Additif 98 : Règlement n° 99

Révision 3 – Amendement 3

Prescriptions uniformes relatives à l'homologation des sources lumineuses à décharge pour projecteurs homologués de véhicules à moteur

« 10. **Couleur**

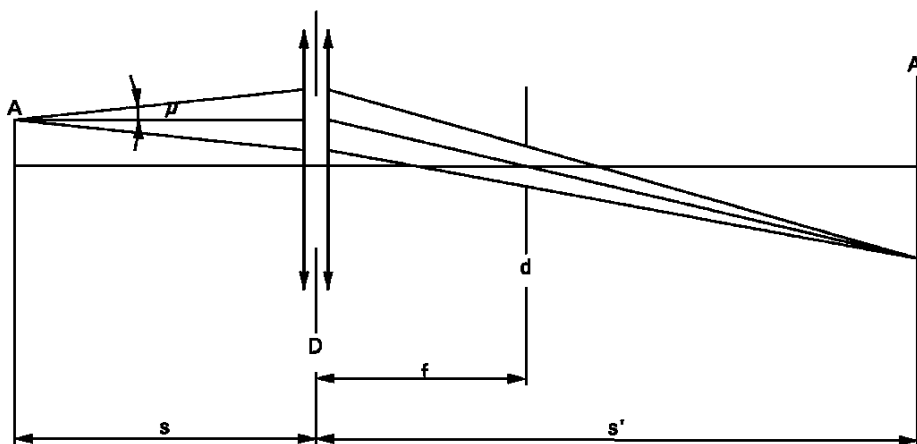
Paragraphe 10, supprimer la figure et modifier comme suit :

La couleur de la source lumineuse doit être mesurée sur une sphère d'intégration à l'aide d'un système de mesure indiquant les coordonnées chromatiques CEI de la lumière reçue avec un degré de résolution de $\pm 0,002$. ».
